RECOP		鴻巣市立豊原小学校・倉庫築工事設計図	53.12.9	A-5
RECOP		平面図	1:100

目付	訂正事項	工事名	浦安市立登原小学校々舎増改築(建築)工事
		図面名称	1階躯体平面図 No-1, 断面図
		御承認	54年 3月 2日 所長 主任 佐藤 昭 R S=1/50 作成日 54. 2. 15 決定日

日付	訂正事項	工事名	瀨川市立笠原小学校々舎増築(建築)工事	図面名称	1階階段軀体平面図, 断面図, 部分詳細図	縮尺	S=1/20 S=1/20
		御承	54年5月2日	所長主任作成者		作成日	54.2.22
						決定日

1階便所平面詳細図 s=1/10

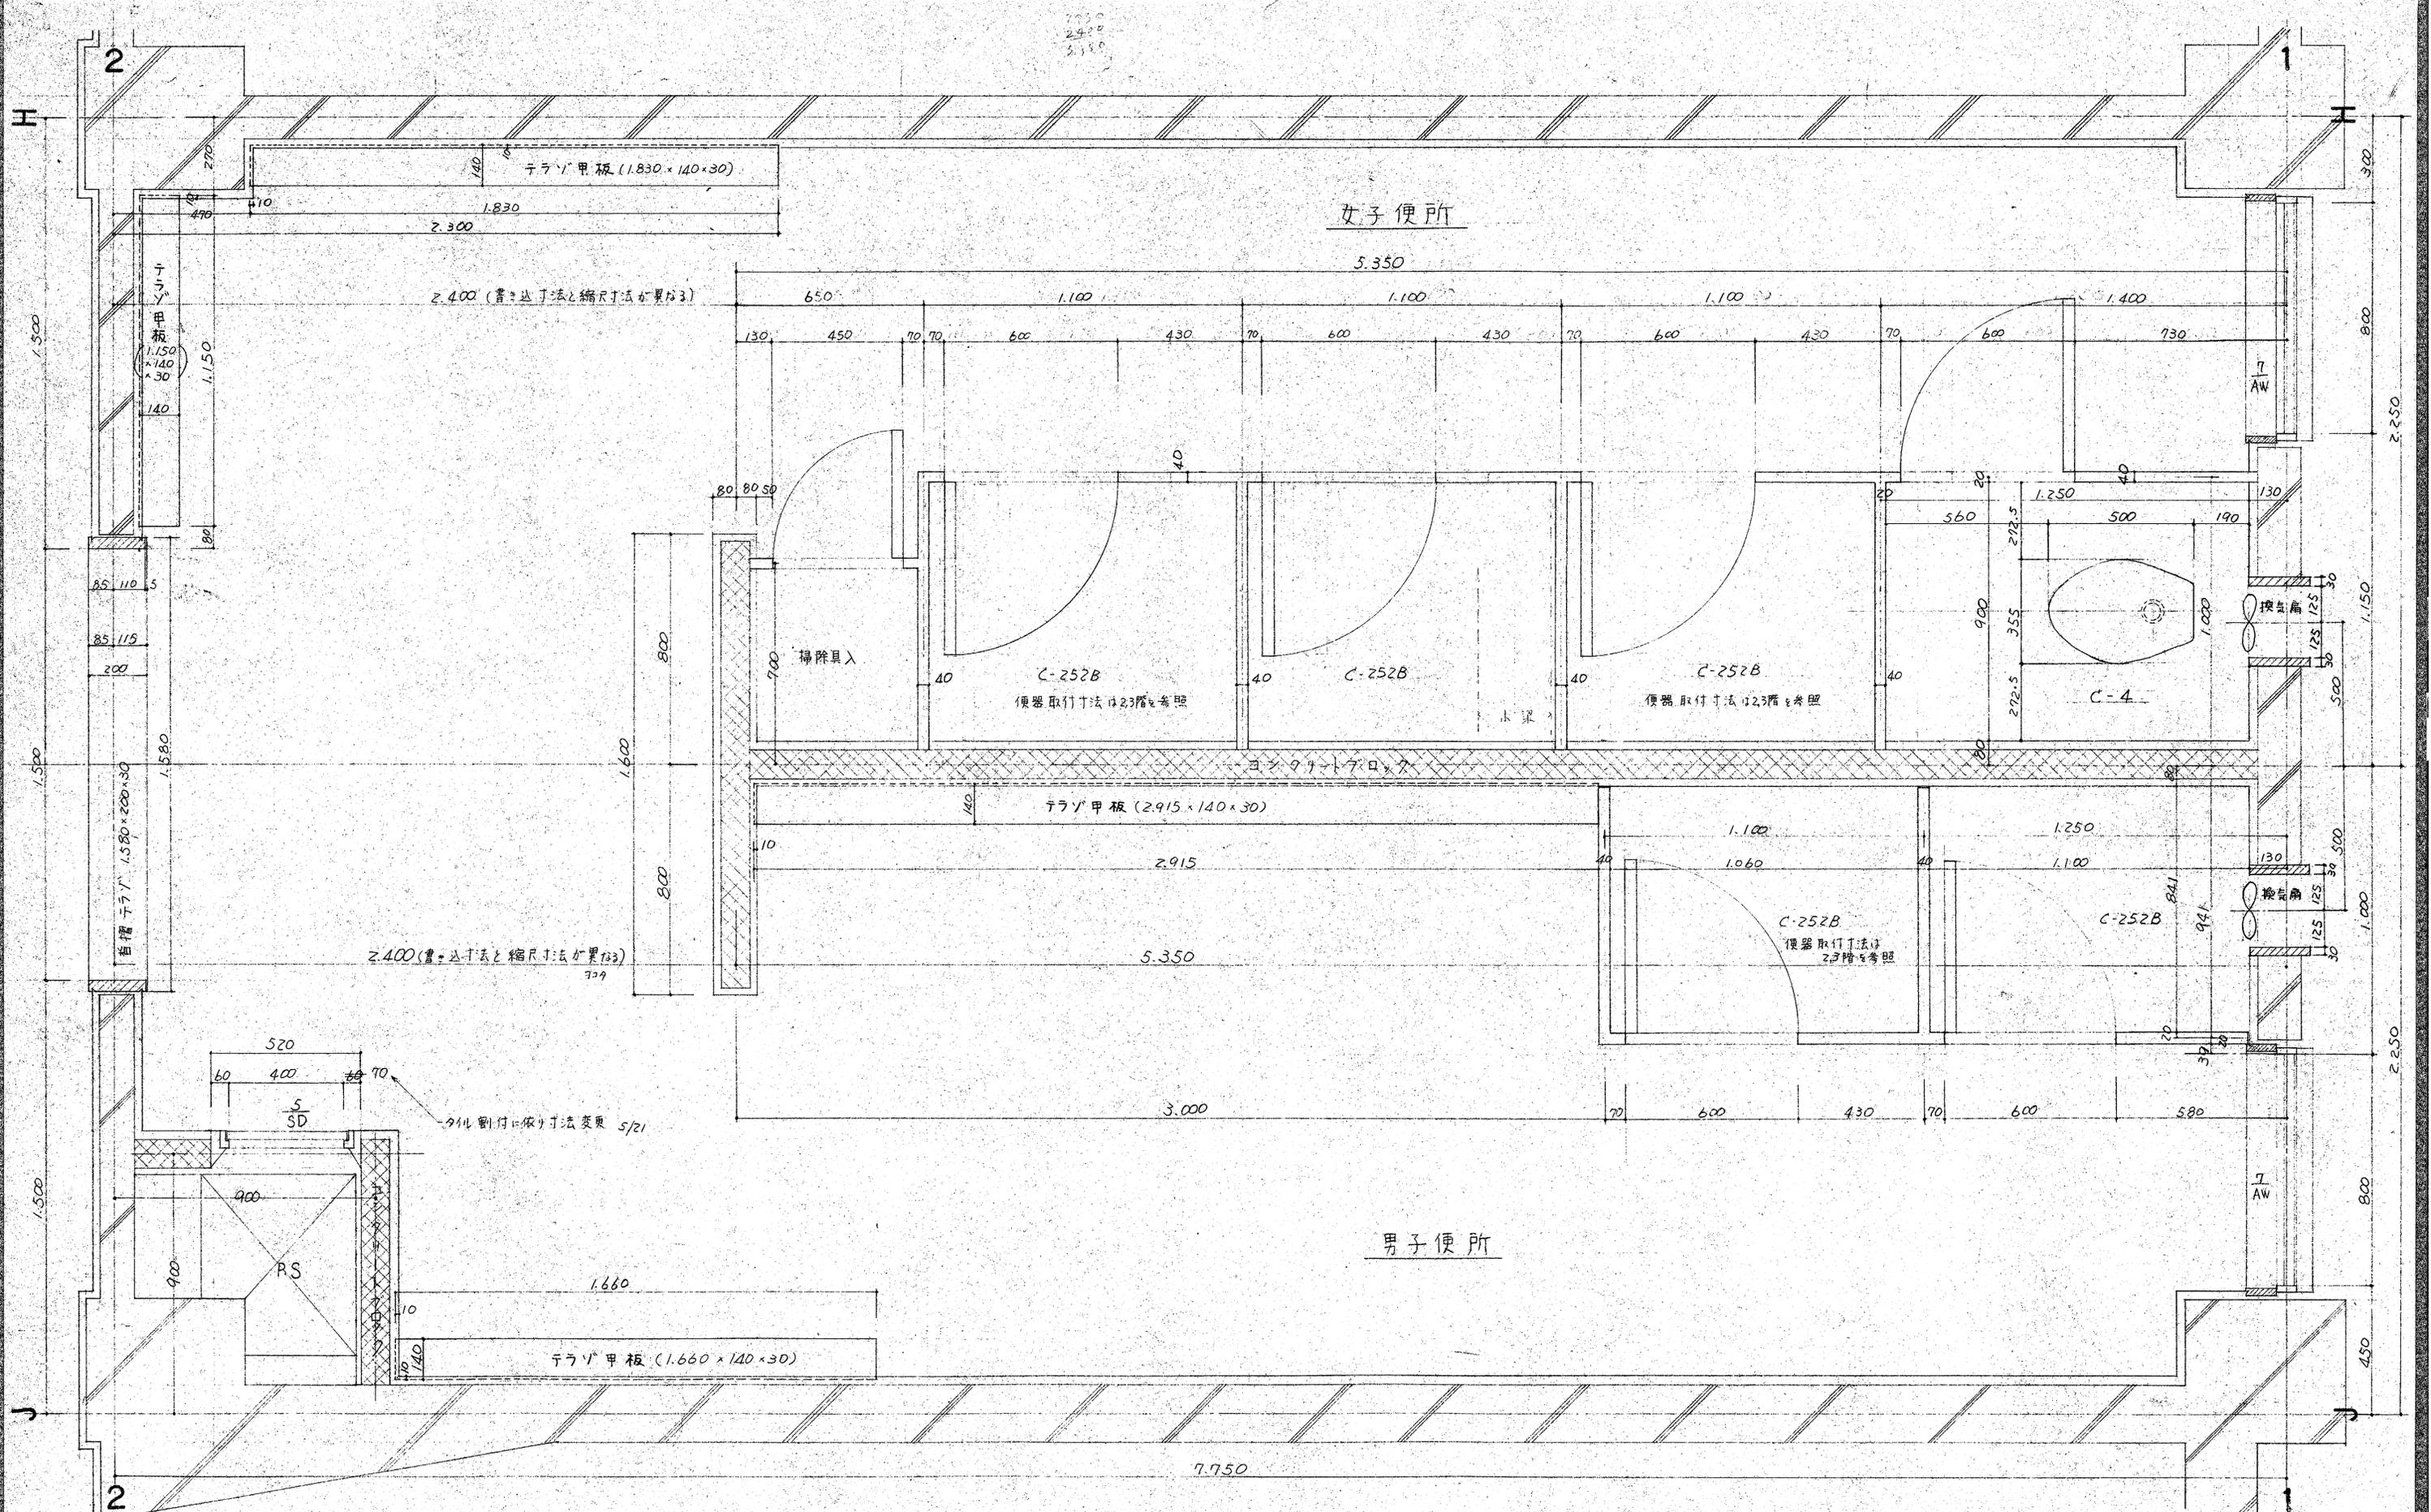
日付	訂正事項	工事名	鴻巣市立笠原小学校々舎増設改築(建築)工事	衛生-1
5/19	女子便所のスクリーン大便器の位置変更(便器が小梁に当り)	図面名称	1階便所平面詳細図	石-1
5/21	SD-5取付位置が214削付に依り変更	御承認	54年5月22日 所長 主任 技師 石 s=1/10	作成日 54.4.30

2,3階便所平面詳細図 s=1/10

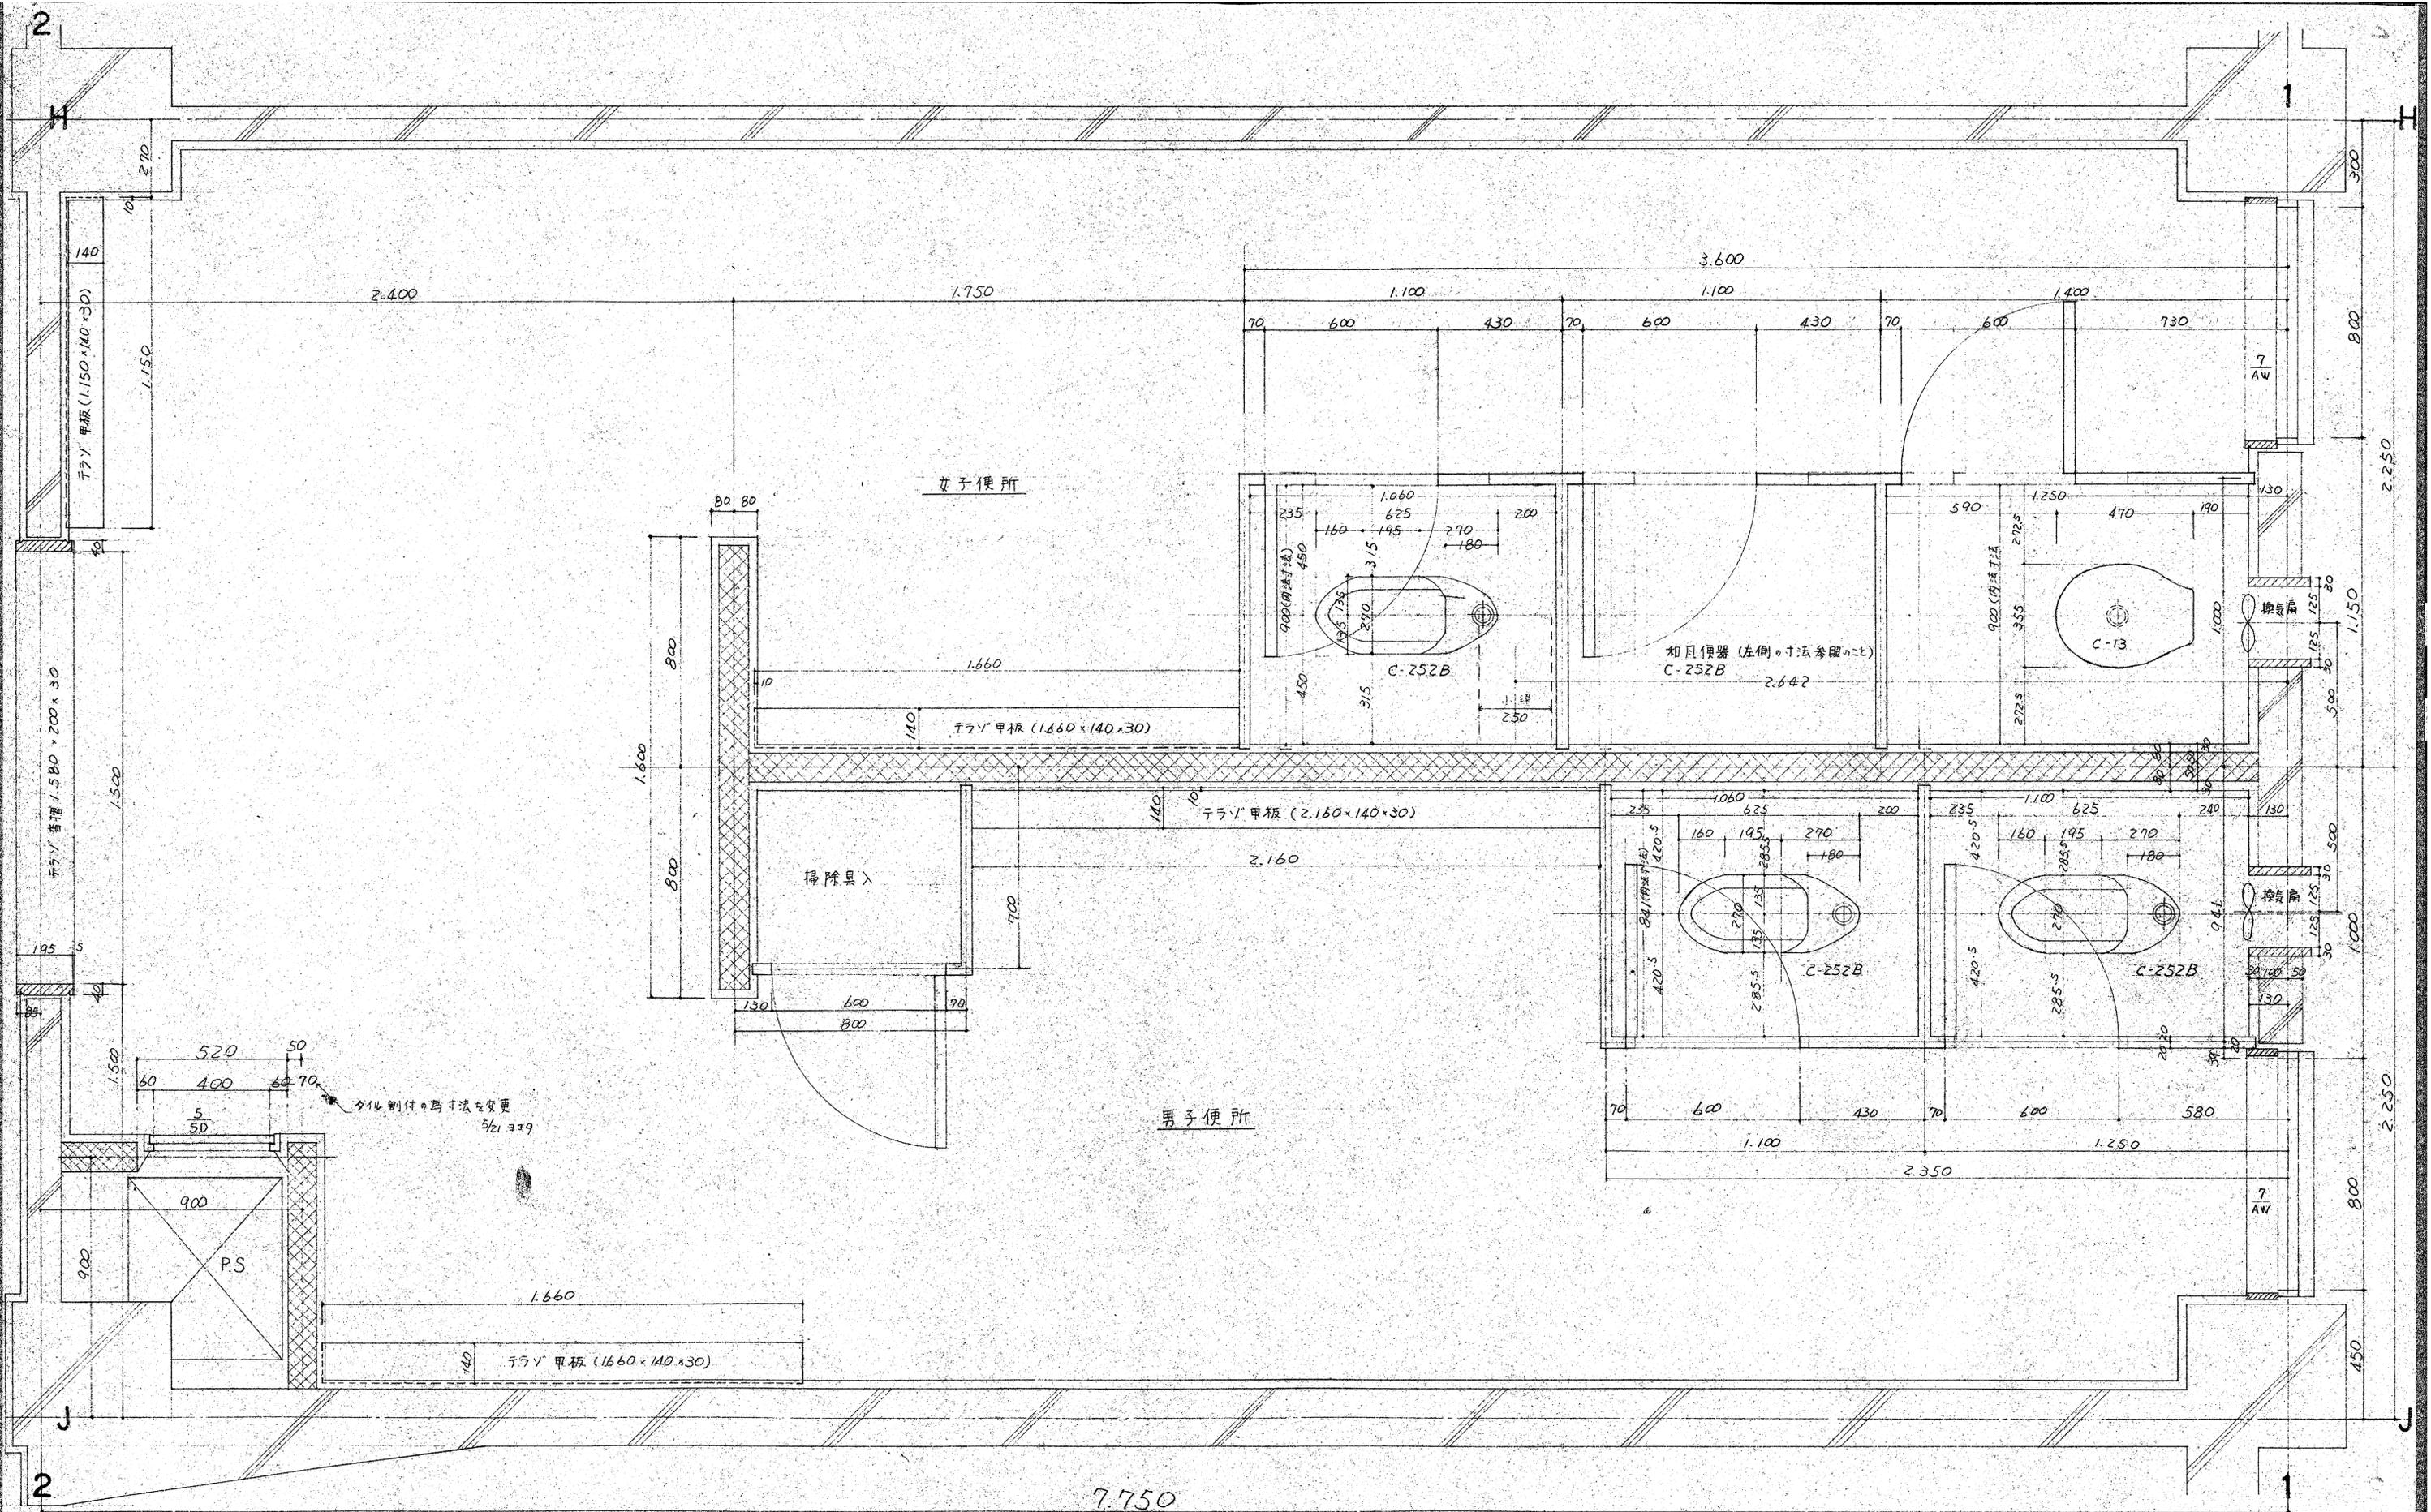
日付	訂正事項	工事名	衛生-1
5/17	女子便所 スクリーン便器 の位置変更 (便器が小梁に ぶつかる)	鴻巣市立笠原小学校々舎増改築(建築)工事	石-2
5/21	SD-5の取付位置が タイル割付に依り変更	図面名称 2.3階平面詳細図	作成日 54.4.30
		御承認	作成日 54.4.30
			未定日
